Oficina para el Reordenamiento del Transporte

CIRCULAR NO.1

LICITACIÓN PÚBLICA NACIONAL OPRET-CCC-LPN-2021-0009

CONSTRUCCIÓN DE LA OBRA CIVIL Y TERMINACIÓN DE LAS ESTACIONES DE LA LÍNEA 2-C DEL METRO DE SANTO DOMINGO.

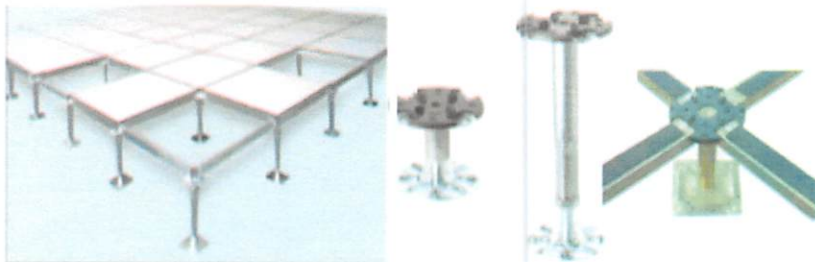
Favor suministrar ficha técnicas o especificaciones de piso Gress de Porcelanato 40 x 40 cm.

Gress porcelanato de alto tráfico color crema.
